Verslag Omgevingsdialog

Transformatie gebied Hezelaar

Verhoeven | De Ruijter; tekening Gebiedsvisie juli 2022

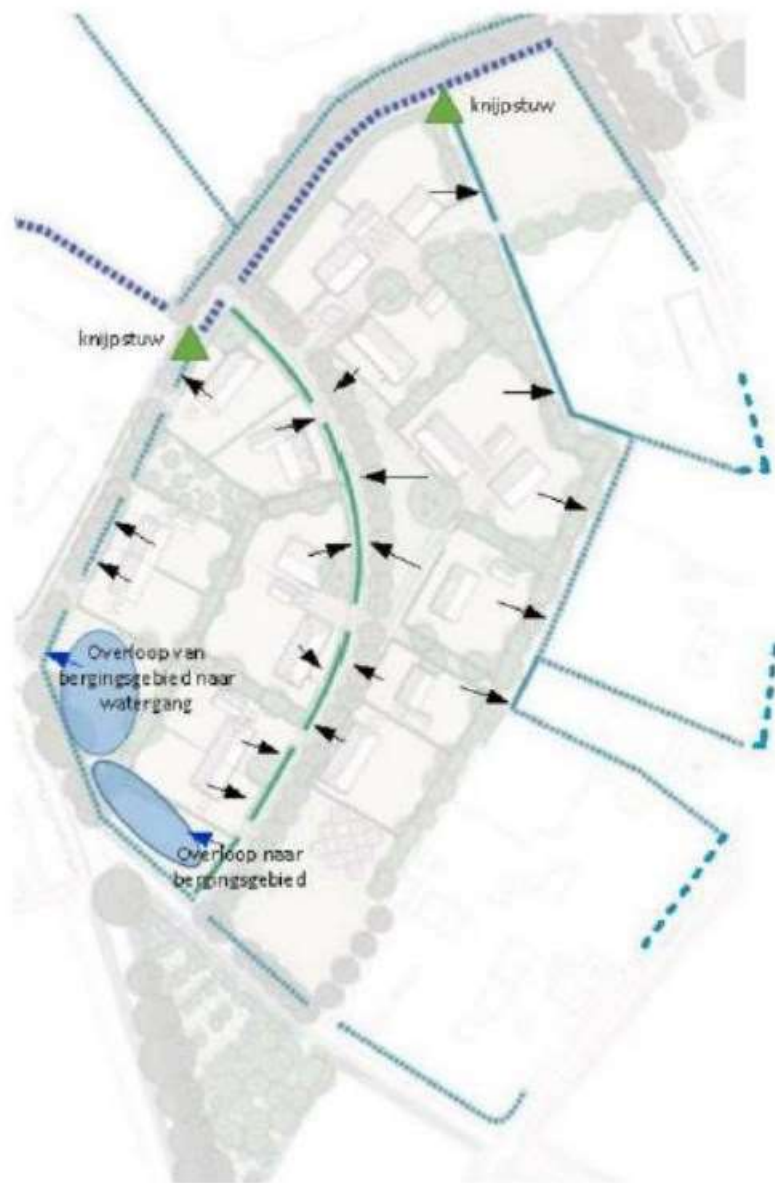
Punt 8.1 Er zijn zorgen geuit over het verdwijnen van afvoergreppels.

Punt 9.1 Een bewoner heeft zijn zorgen geuit over de in de concept Gebiedsvisie opgenomen ontwikkeling van een waterberging nabij de kern van het gebied, deze grond maakt geen onderdeel uit van de ingebrachte gronden en daarom kan deze ter plaatse niet worden gerealiseerd.

Reactie 8.1 In de toelichting op het bestemmingsplan wordt in de waterparagraaf aangegeven hoe er met de wateropgave wordt omgegaan. In onderstaand kaartje is de werking van het toekomstig watersysteem weergegeven. Hemelwater dat valt op de terreinen en openbare gebieden wordt bovengronds afgevoerd richting de watergangen en de greppel. Om dit mogelijk te maken moet er enig verhang zijn richting de watergangen en de greppel. In de watergangen en greppel wordt dit water vastgehouden en slechts beperkt afgevoerd. Dit wordt geregeld door 2 zogenaamde knijpstuwen. Vanuit de greppel komt er een overloop richting het bergingsgebied, zodat wanneer de greppel vol zit het overtollige water af kan stromen. In het bergingsgebied wordt dit water vervolgens vastgehouden. Wanneer dit bergingsgebied vol zit kan het overtollige water overlopen richting de watergang.

Reactie 9.1 Zie reactie 8.1. Zoals op het kaartje aangegeven wordt op twee percelen in plangebied waterberging gerealiseerd.

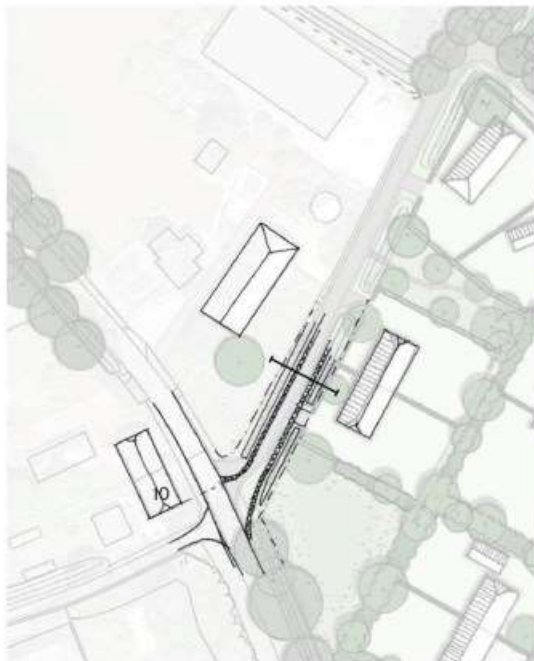
- Punt 17.1 *Er is veel ongerustheid over de veiligheid van de Gemondseweg; zowel voor wandelaars als fietsers die gebruik maken van de omliggende wegen. Er wordt op dit moment al, door de hoeveelheid verkeer dat gebruik maakt van deze weg, alsmede de snelheid van de auto's, veel onveiligheid ervaren en door de komst van de extra kavels wordt dit nog erger.*

- Punt 17.2 Aan de hand van de CROW-publicatie 381 (d.d. december 2018) is de verkeersgeneratie van de nieuwe ontwikkeling bepaald. De gemeente Sint-Michielsgestel wordt geclassificeerd als 'niet stedelijk'. De locatie wordt beschouwd als 'buitengebied'. Dit betekent dat er voor 19 woningen uitgegaan wordt van een verkeersgeneratie (toevoeging aantal bewegingen) van 150-170 voertuigen per etmaal. De daadwerkelijke toename zal lager zijn, aangezien op de locatie een intensieve veehouderij wordt beëindigd. De huidige intensiteit op de Gemondseweg bedraagt ca. 3800 motorvoertuigen per etmaal (=mvtg/etmaal). Een toevoeging ten gevolge van de nieuwe ontwikkeling is daarmee relatief gering. Zie in dit verband ook de reactie bij 5.1.

Dit signaal hebben we bij de gemeente onder de aandacht gebracht

Met betrekking tot de nieuw aan te leggen weg in het plangebied kan gemeld worden dat dit een zogenaamde 'rijloper' wordt van 4.80 m' waardoor de passeerbaarheid geborgd is.

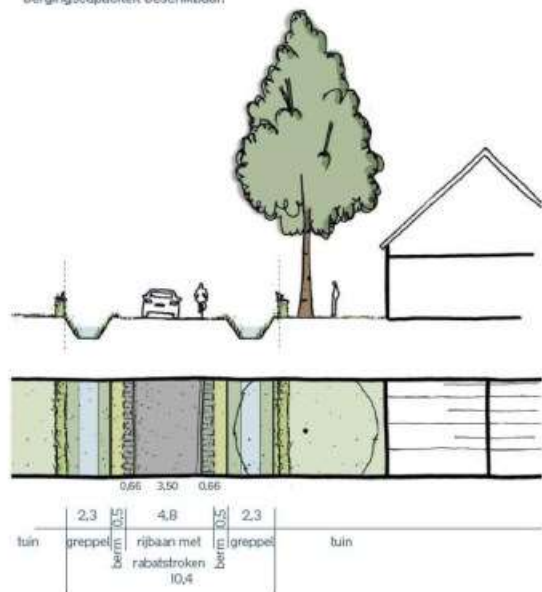
- Punt 18.1 *Hoe vindt deze precies plaats? Moet dit op de Hezelaar? Kan de omgeving deze toename absorberen? Hoe kan er voorkomen worden dat 's-Avonds koplampen in woningen schijnen?*
- Reactie 18.1 Zie de reactie bij 5.1. Het kruisingsvlak Gemondseweg-Gemondseweg hebben we bijgesteld. Dit ter voorkoming van overlast ten gevolge van koplampen van verkeer die in de woning Gemondseweg 10 gaan schijnen. Zie hieronder de bijgestelde tekening.

- Profiel aanpassen naar dubbelzijdige (smallere) greppel
- Asfalt-aansluiting Gemondseweg buiten zichtas voorgevel #10
- Vraag of veranderen van greppel (structuur en capaciteit) opgelost kan worden in het waterhuishoudkundig plan. Door de opsplitsing gaan m³ bestaande watercapaciteit verloren. Binnen de overhoeken/akkerveldjes is ruimtelijk in ieder geval voldoende extra bergingscapaciteit beschikbaar.

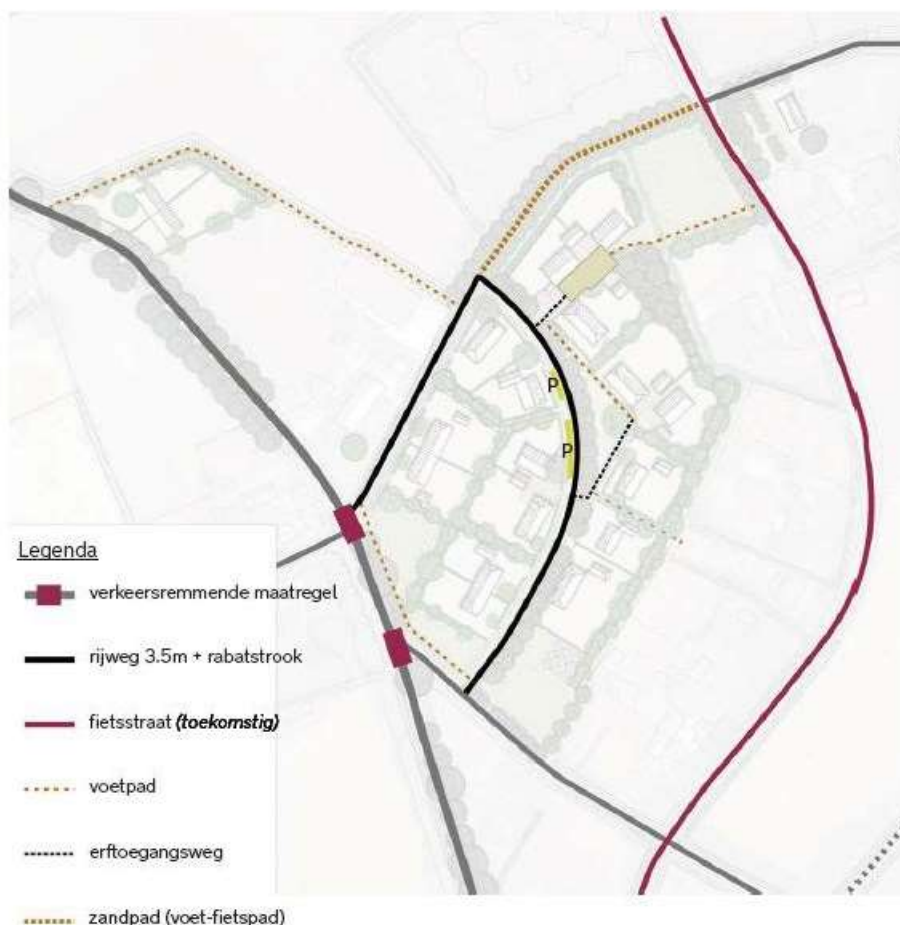
Punt 20.1 *Wordt dit laantje goed berijdbaar gemaakt? Kan een goede ontsluitingsroute voor de fietser betekenen.*

Reactie 20.1 Het eerste deel van dit laantje wordt ingericht gelijk als de nieuwe ontsluitingsweg. Het gedeelte onder de populieren blijft onverhard en behoudt zijn functie als 'voet- fietspad'. Zie afbeelding hieronder.

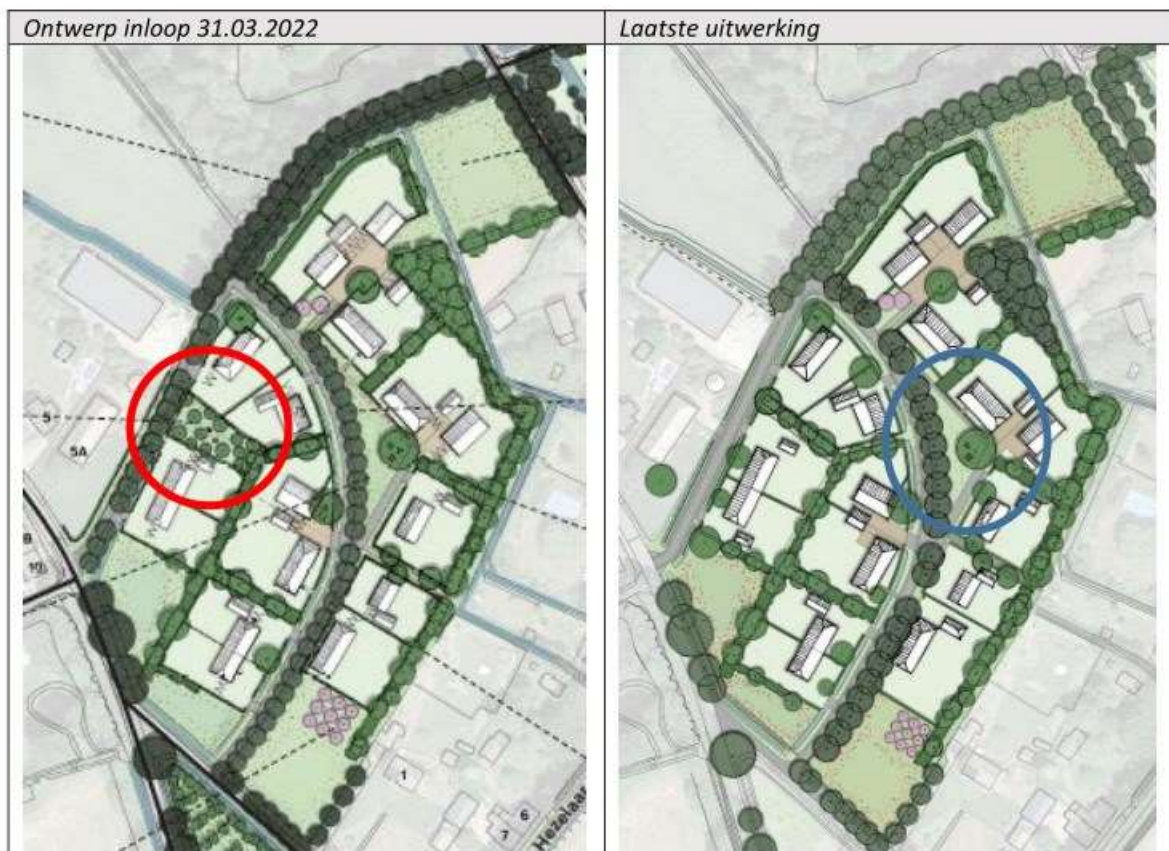
26. Welk weilandje worden mede ingericht als speeltuin?

Reactie 26.1 Ten gevolge van de uitkomsten van het akoestisch onderzoek hebben we de nieuwe kavels moeten opschuiven naar het noorden. Hierdoor is de informele speelplek aan de Gemondseweg (rode cirkel) komen te vervallen. Op het driehoekig pleintje aan de nieuwe ontsluitingsweg is thans een speelvoorziening bedacht. Zie hieronder het verschil in ontwerpen.
